DODATOK Č. 1

k zmluve o dielo č. POO-SNN-STA-0001 na predmet projektu

„Dostavba a rekonštrukcia lôžkovej časti NsP Spišská Nová Ves, a.s.“**(„Dodatok č. 1“)****ZMLUVNÉ STRANY****Objednávateľ:**

ZMENOVÝ LIST	
Číslo zmenového konania:	01/2024
Dátum zahájenia konania:	15-08-2024

Pokyn na stavbu 007 - Príloha č.1 | ASR - úprava rozsahu búracích prác

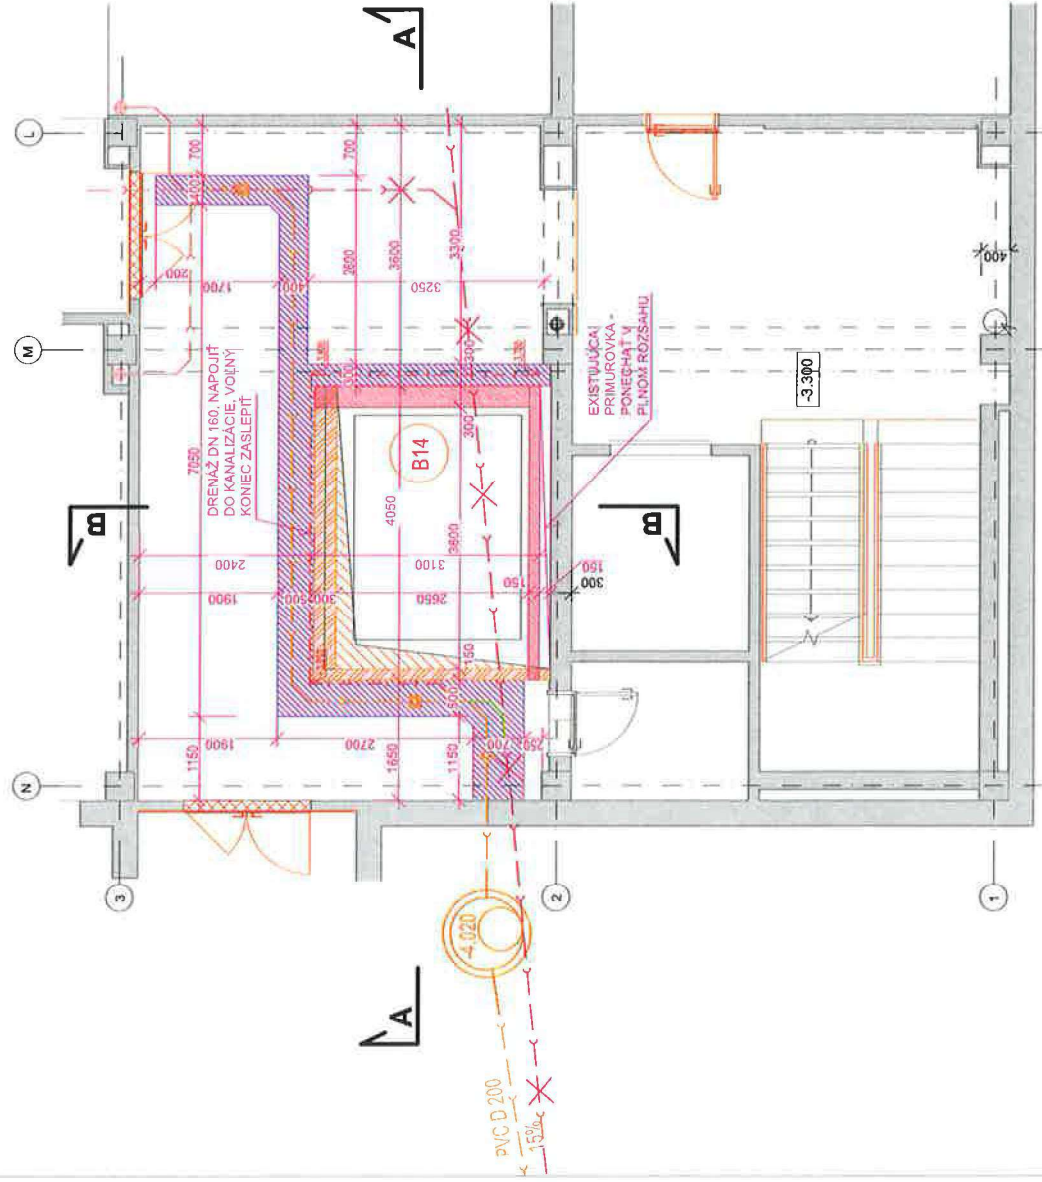
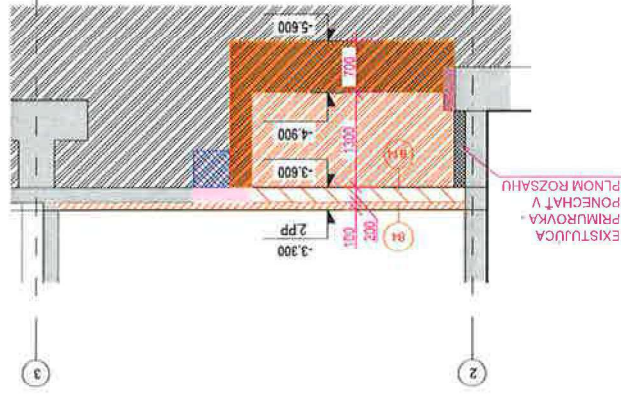
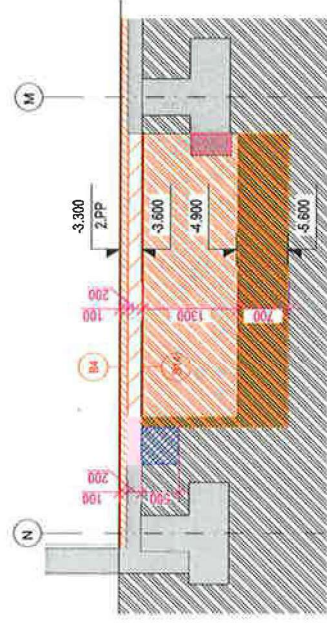
Vydanie pokynu na stavbu č. 7, ktorý obsahuje 3 výkresové prílohy

- VYBÚRANIE PODKLADOVÉHO BETÓNU hr 200mm:
CELKOVÝ OBJEM BÚRACÍCH PRÁČ: $(7,39m^2 \times 165mm) \times 0,2m = 1,81m^3$
- VÝKOP ZEŤNÝ - RÝHY PRE OSAZENIE KANALIZÁCIE A DREŇAŽE OD ÚROVNE -3,600 DO ÚROVNE -4,100;
CELKOVÝ OBJEM BÚRACÍCH PRÁČ: $7,39m^2 \times 0,5m = 3,70m^3$
- VÝKOP ZEŤNÝ OD ÚROVNE -3,600 DO ÚROVNE -5,600: CELKOVÝ OBJEM BÚRACÍCH PRÁČ: $1,66m^2 \times 2,0m = 3,32m^3$
- VÝKOP ZEŤNÝ OD ÚROVNE -4,900 DO ÚROVNE -5,600: CELKOVÝ OBJEM BÚRACÍCH PRÁČ: $4,05m^2 \times 3,1m \times 0,7m = 9,79m^3$
- VYBÚRANIE ZÁKLADU:
CELKOVÝ OBJEM BÚRACÍCH PRÁČ: $3,1 \times 0,3 \times 0,5 + 4,05 \times 0,15 \times 0,8 = 0,99m^3$

SCHÉMA

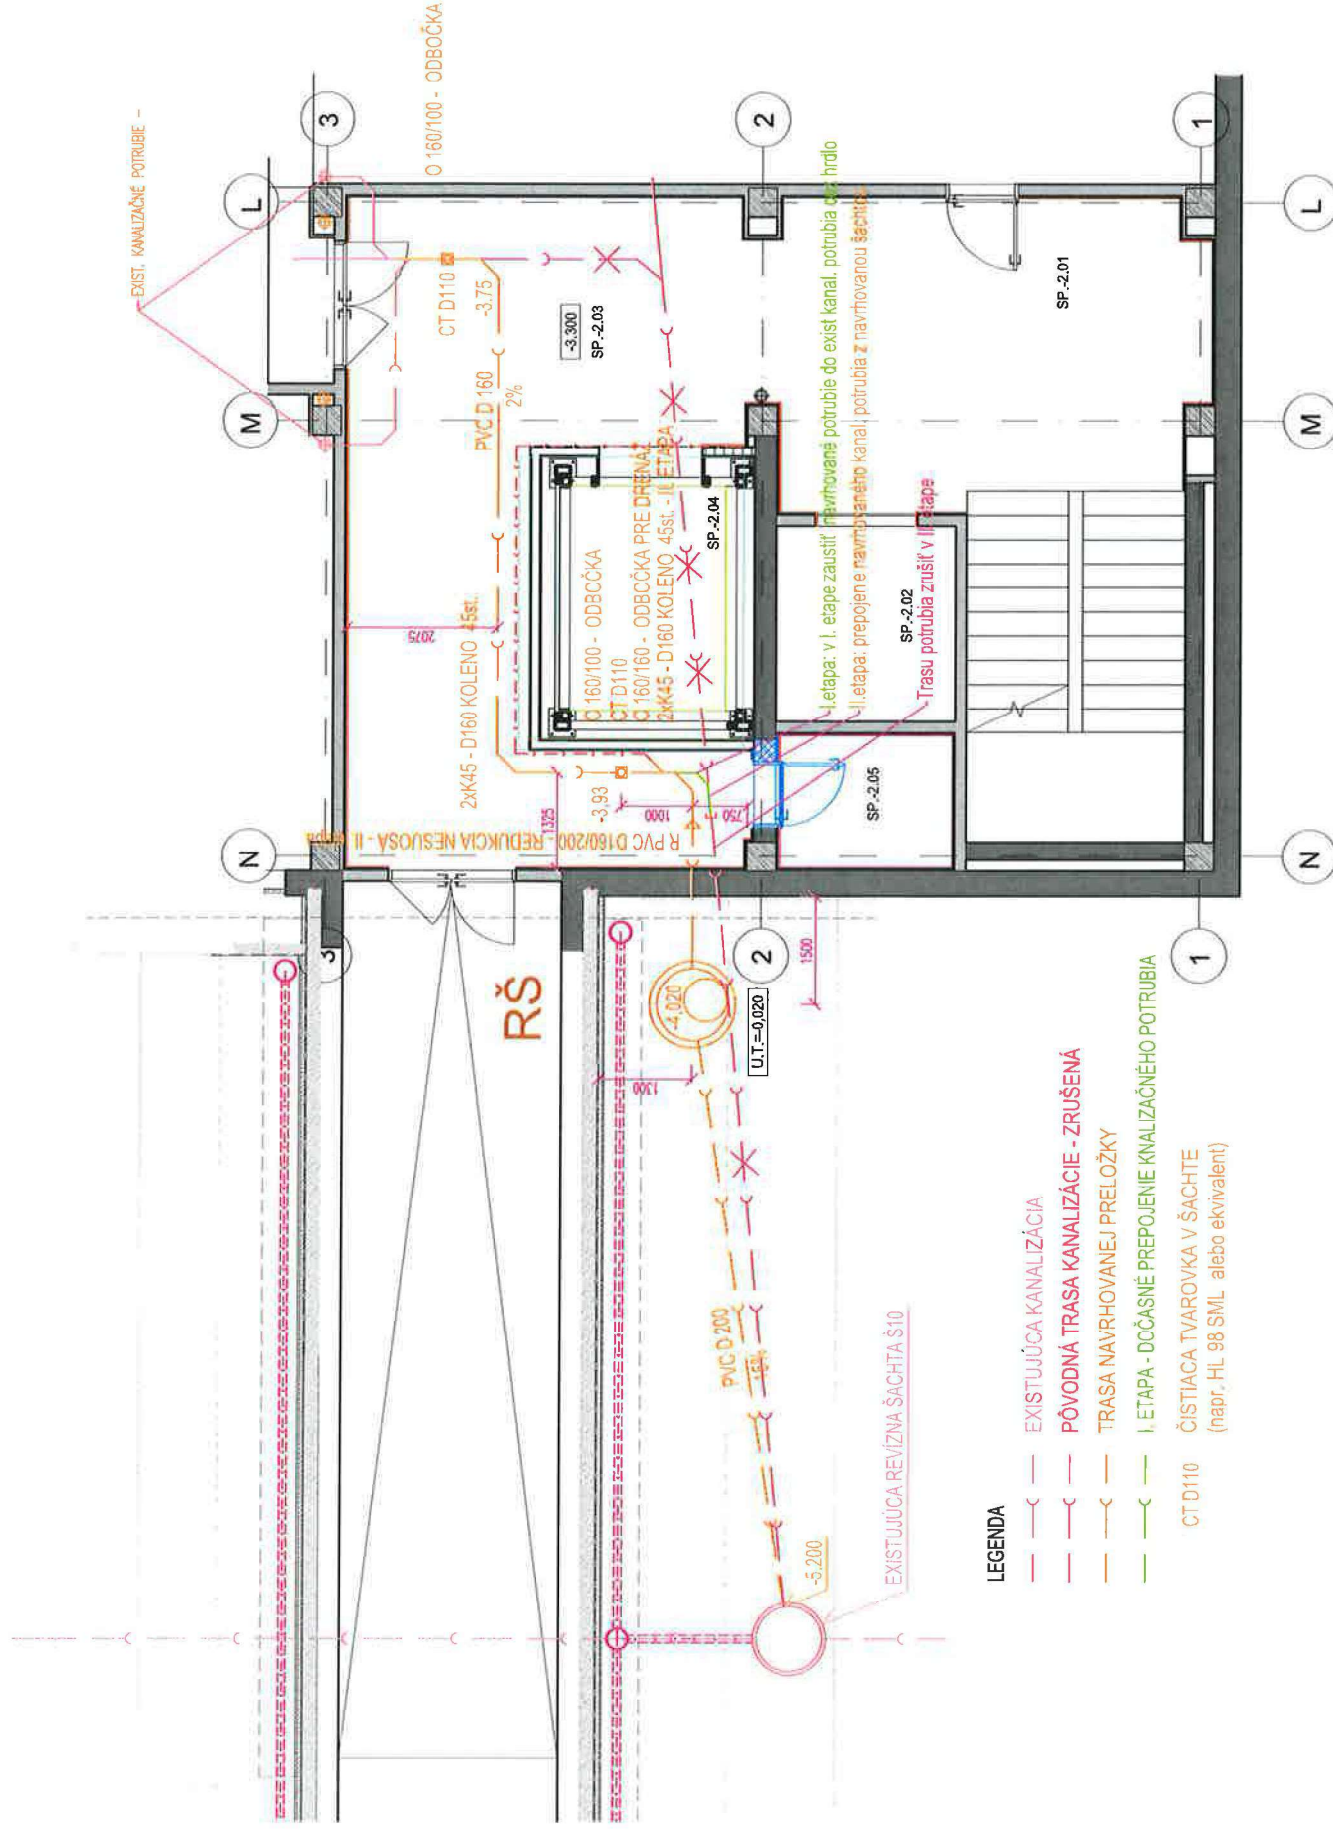
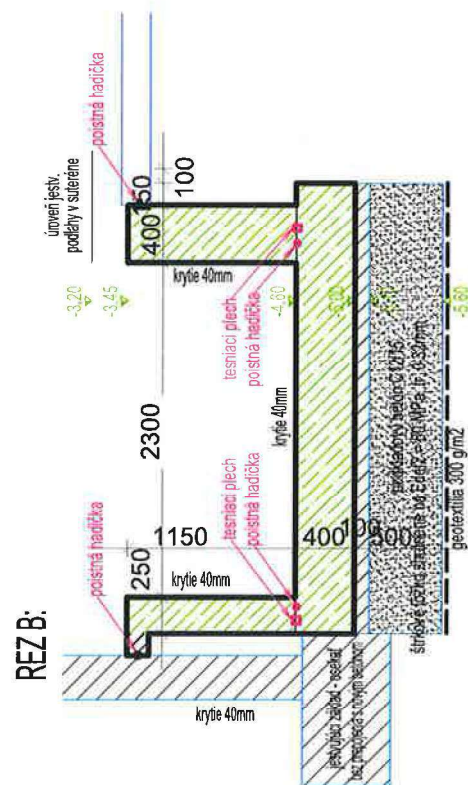
Vydanie pokynu na stavbu č. 11, ktorý obsahuje 1 výkresovú prílohu
- PnS.011-P1_ASR – schéma vyrovnania nerovností podláh
